Ausbau Bachtobel-/Taabach, Gähwil

ERGEBNISSE EXPERTISE

Überprüfung der Dimensionierung Hydraulische Berechnungen

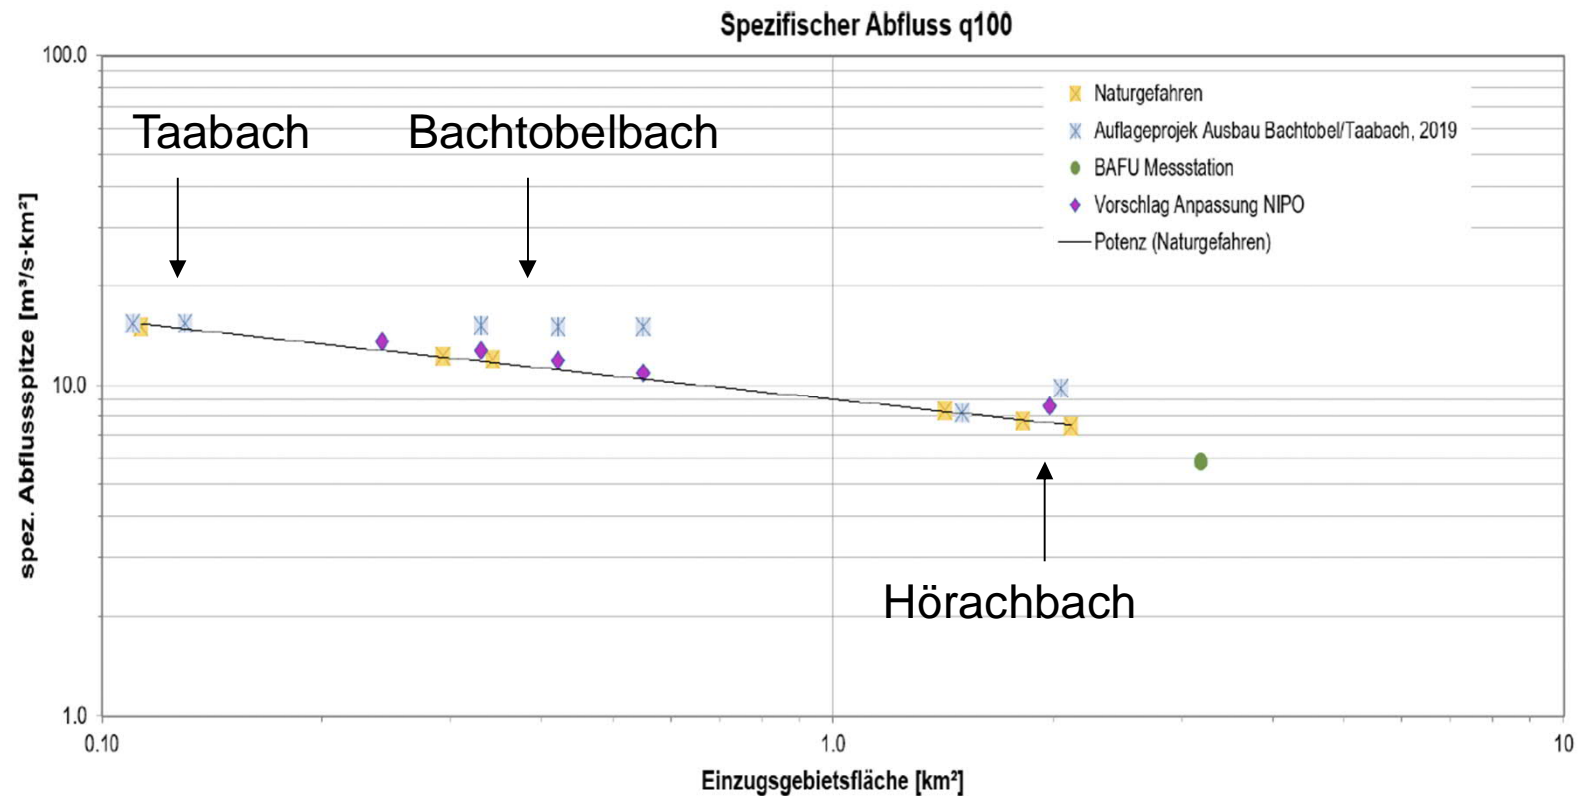
- Überprüfung der Dimensionierung Projekt 2019
 - Taabach
 - Dimensionierungswassermenge und Ausbaumassnahmen wurden geprüft und werden als korrekt erachtet
 - Ausnahme: Gerinne vor der langen Eindolung mit vorgeschaltetem Rechen soll abgetieft und ein Flachrechen vorgesehen werden.
 - Bachtobelbach
 - Hydraulische Berechnungen wurden geprüft und werden grundsätzlich als korrekt beurteilt.
 - Bei den offenen Abschnitten wurden mit teilweise beidseitig 2:3 eher steile Böschungen gewählt und im Gerinne bei der hydraulischen Bemessung keine Bestockung berücksichtigt, womit die ökologischen Anforderungen nur eingeschränkt eingehalten sind.
 - Hörachbach
 - Dimensionierung knapp genügend. Es wäre wünschenswert, wenn auf der linken Seite eine Bestockung innerhalb des Gerinnes aufkommen könnte, was eine Böschungsabflachung oder Sohlenverbreiterung erfordert.

Überprüfung Einzugsgebiet und Dimensionierung

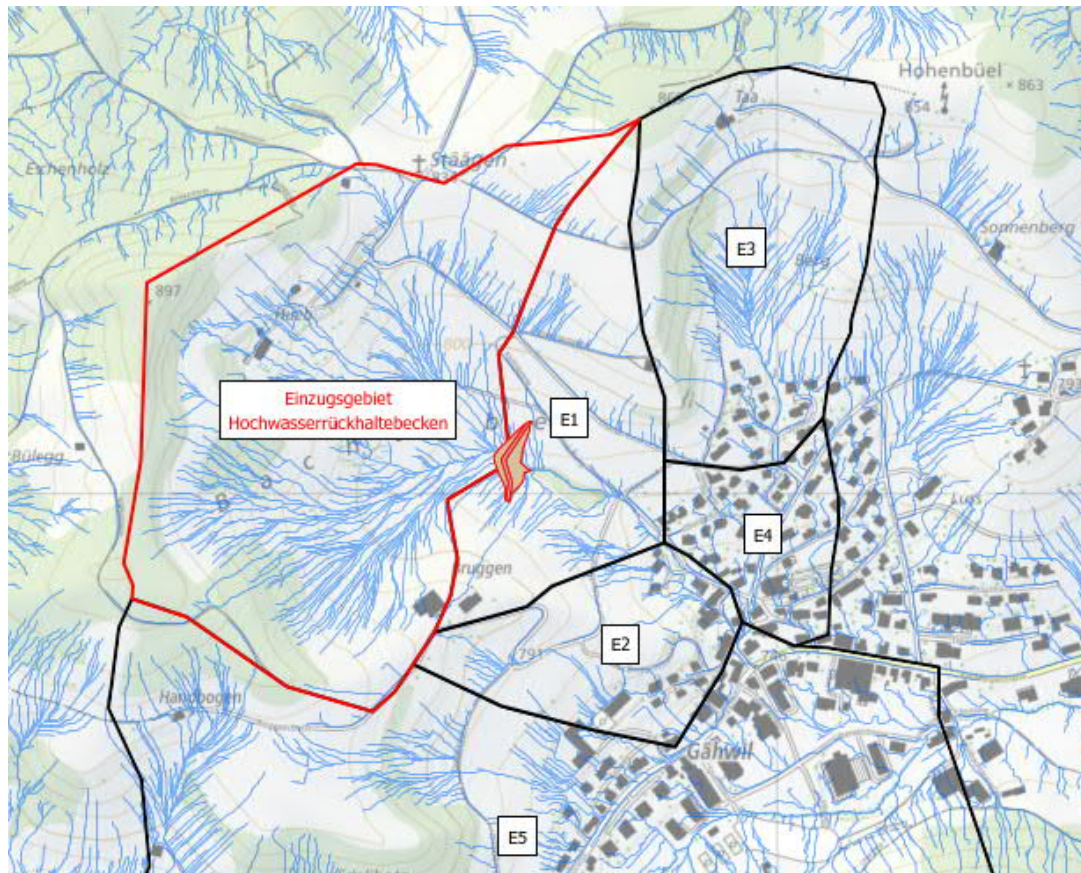
- Auswirkungen einer Reduktion der Dimensionierungswassermengen
 - Taabach
 - keine
 - Bachtobelbach
 - Offene Bachabschnitte: Sohle leicht anheben, Böschungen abflachen
=> weniger Aushub, ökologischen Anforderungen besser eingehalten
 - Eindolungen/Durchlässe: Querschnitt leicht reduzieren
=> Materialkosten reduziert
 - Kosteneinsparungen gering, weil kostenintensive Bauarbeiten ohnehin anfallen (Installation, Grabenspriessungen, Werkleitungsumlegungen, Ufer- und Sohlensicherungsmaßnahmen, Böschungsgestaltung und Wiederinstandstellungsarbeiten).
 - Hörachbach
 - Auch mit einer reduzierten Dimensionierungswassermenge bleibt die Kapazität mit den vorgesehenen Massnahmen eher knapp.
=> keine Auswirkungen

Profilbetrachtung Redimensionierung

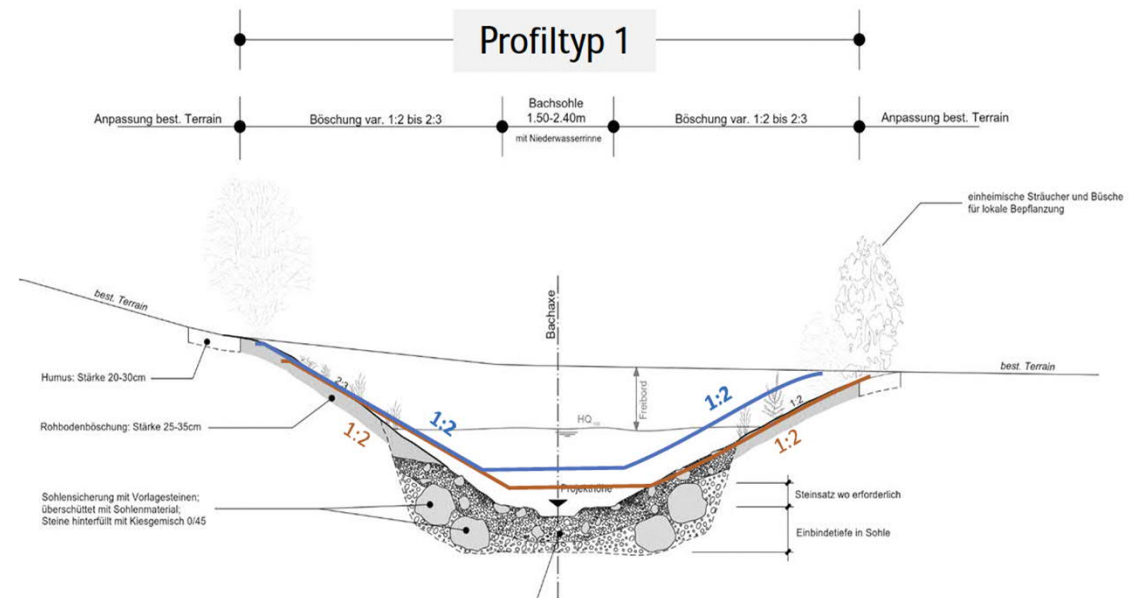
- Installation
- Profilgerechter Aushub
- Ufer-/Sohlensicherung
- Böschungsgestaltung
- Werkleitungsumlegung
- Wiederinstandstellung

- Aushubvolumen
- Sohlensicherungsmaterial

- 3 – 15%

Neueindolung GUP \varnothing 1000-1700mm Grabenprofil

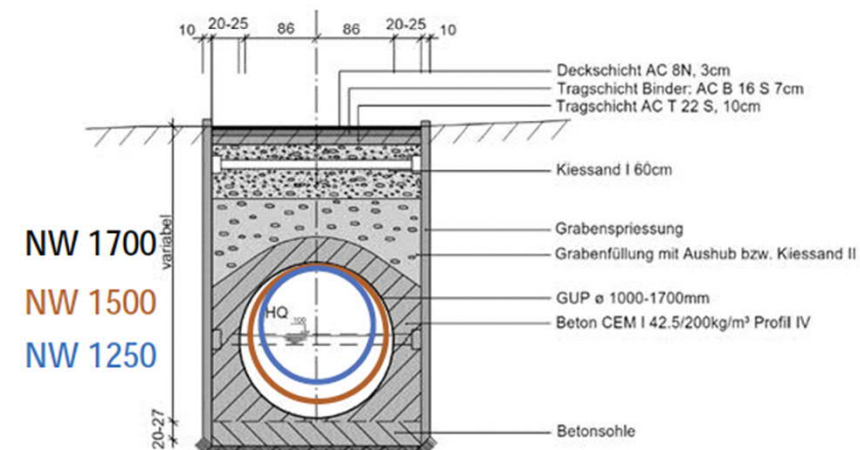
- Eindolung
 - Ohnehin
 - Installation
 - Grabenspriessung
 - Ummantelung
 - Werkleitungsumlegung
 - Wiederinstandstellung
 - Reduziert
 - Rohrmaterial
 - Bettungs/Ummantelungsvolumen
 - Aushubvolumen
 - Kosteneinsparung
 - 8 – 15%

Direkte Führung Bachtobelbach in Hörachbach

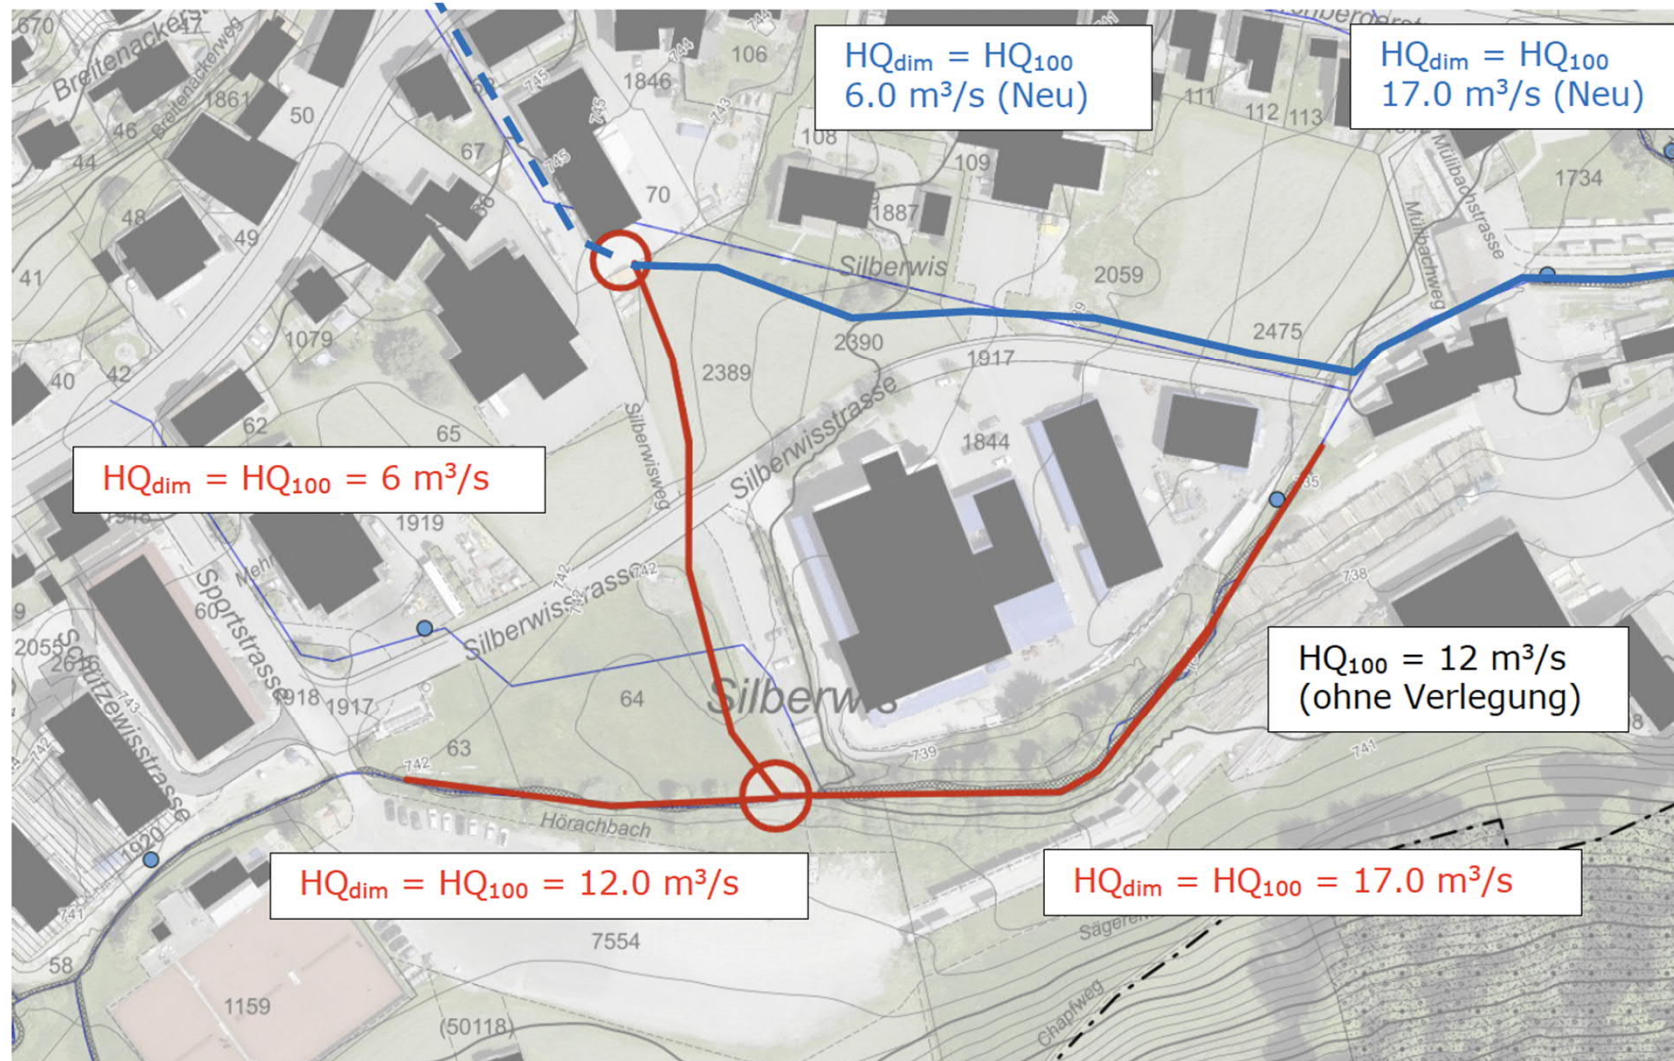
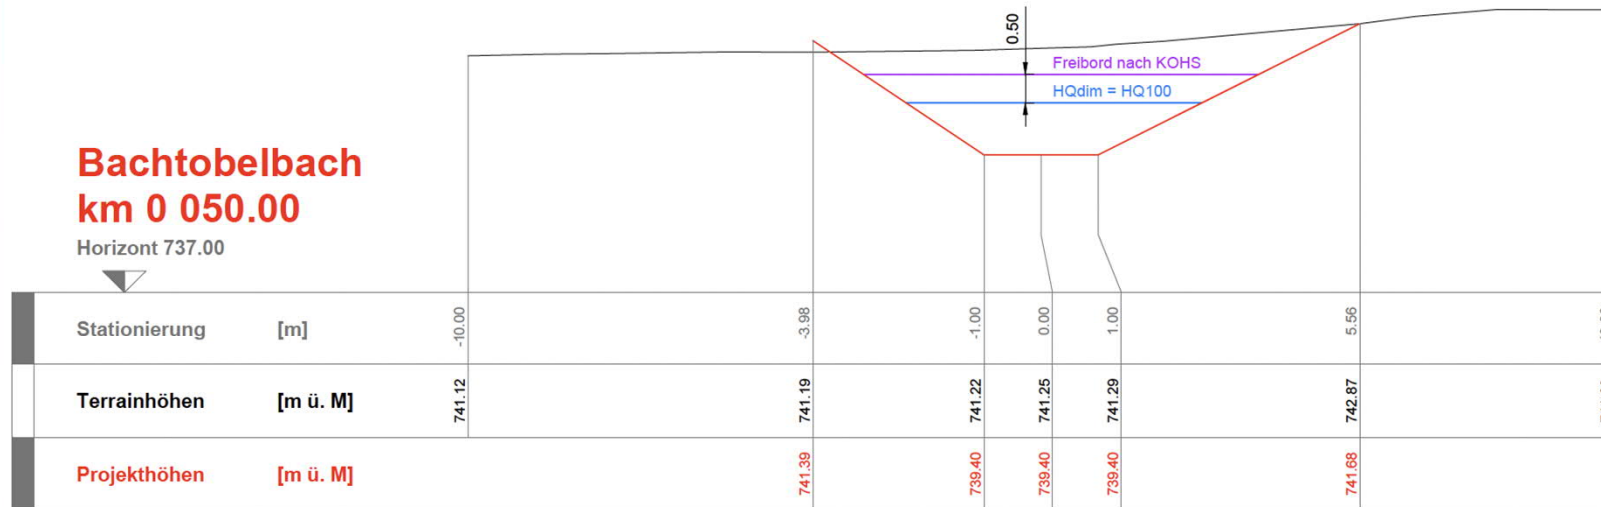
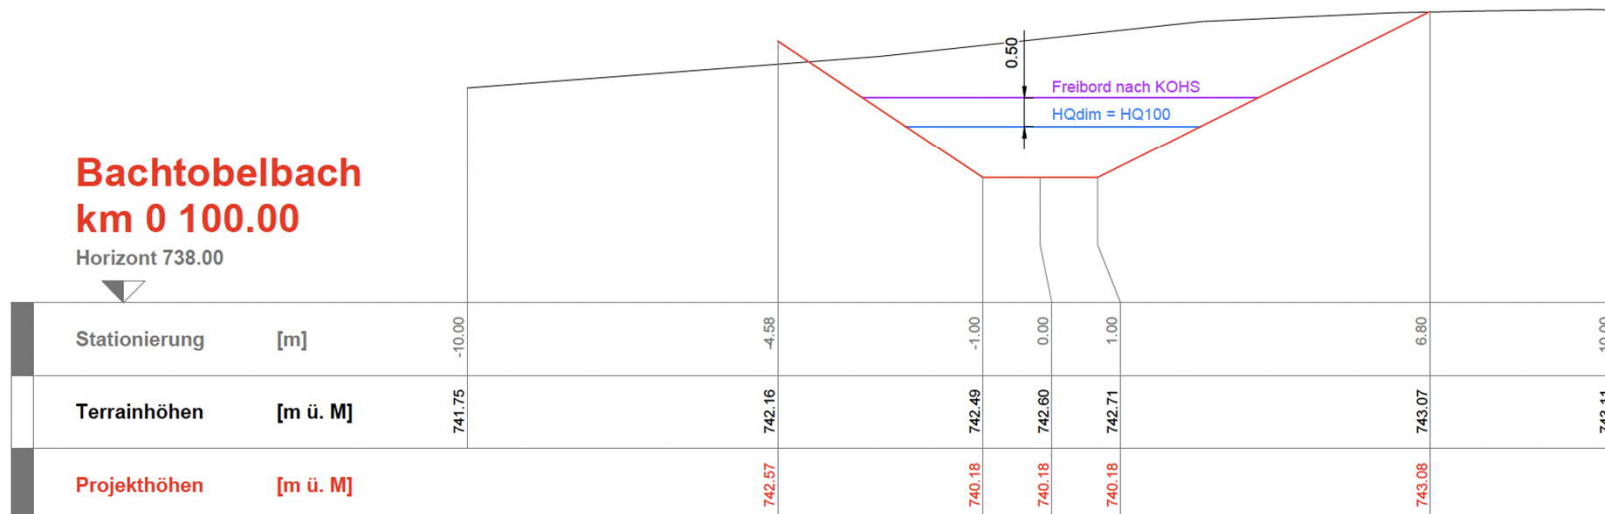
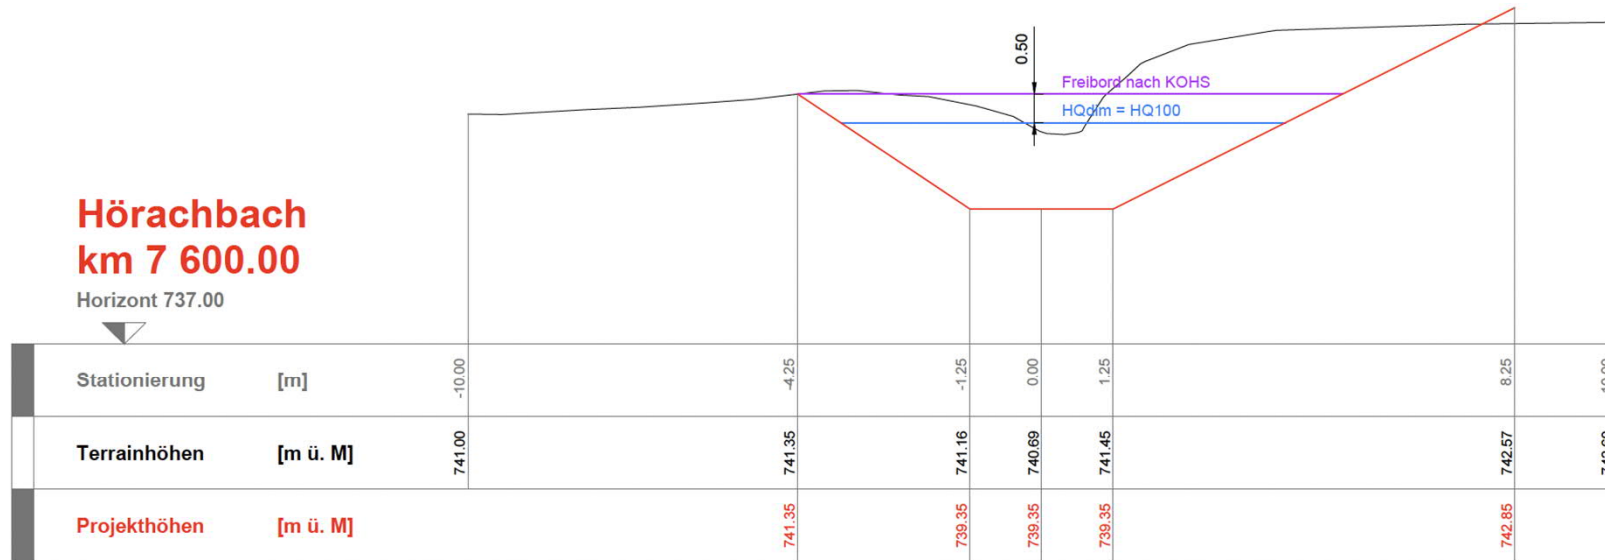
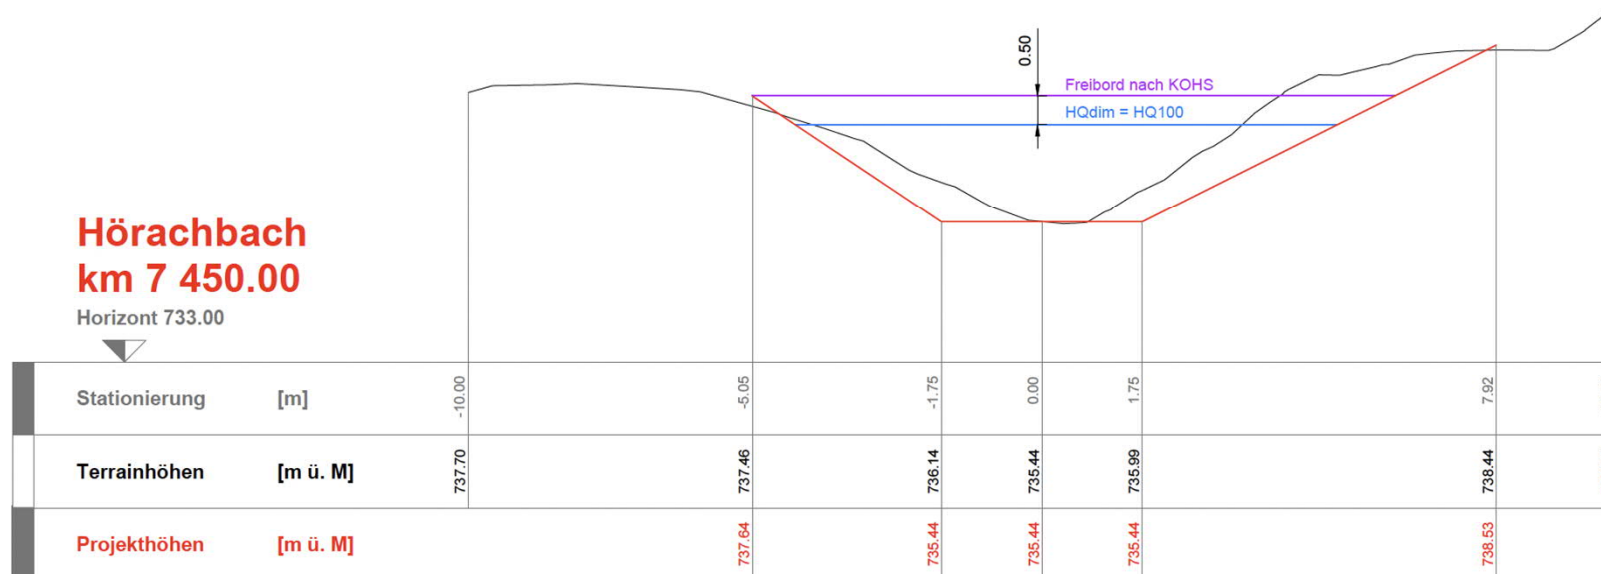
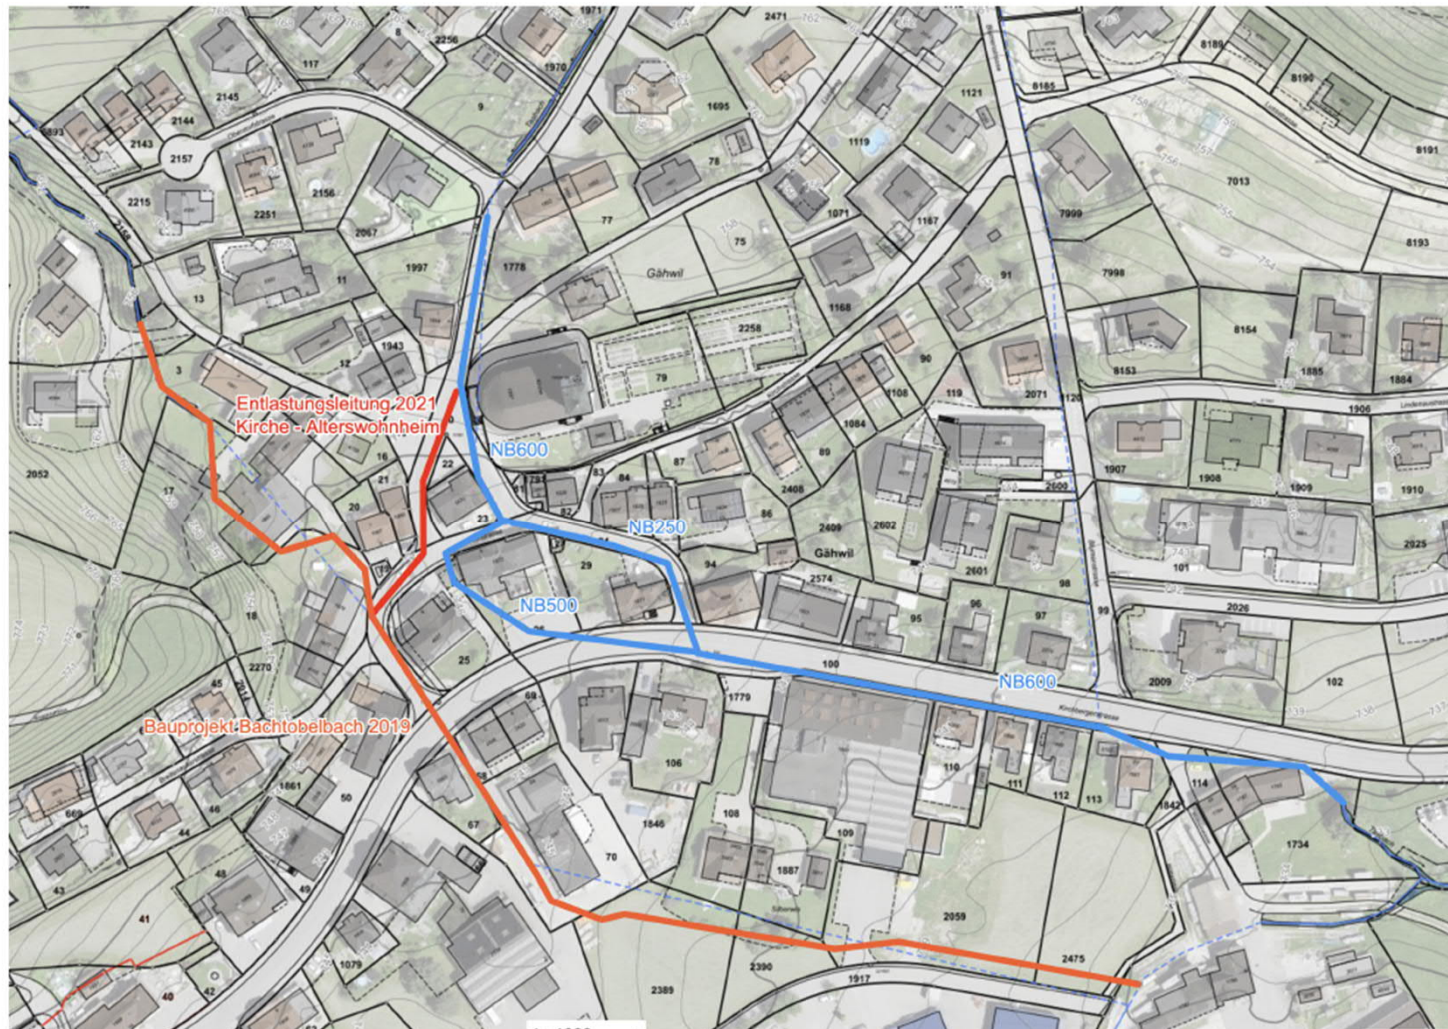
- Hörachbach muss oberhalb der Einmündung auch für ein HQ100 ausgebaut werden, sonst ist neuer Bachtobelbach bei Hochwasser überlastet.
- Hörachbach muss talseitig der Einmündung verbreitert werden, wegen zusätzlicher Wassermenge
- Aufnahme von Oberflächenwasser vom Siedlungsgebiet Gähwil ist eingeschränkt.
- Deutlich höhere Landbeanspruchung gegenüber Projekt 2019 (+ 1'200 m²)
- Grosse Landbeanspruchung in zwei Grundstücken wo heute keine Bachlast besteht. Keine überwiegenden Interessen erkennbar, welche eine Verlegung rechtfertigen würden.
- Deutlich höhere Erstellungskosten (+ 1 bis 1.1 Mio.)
- Nutzen/Kosten-Verhältnis wird als geringer eingeschätzt, weil mit dem Ausbau des Hörachbachs verhältnismässig wenig zusätzliches Siedlungsgebiet geschützt wird.
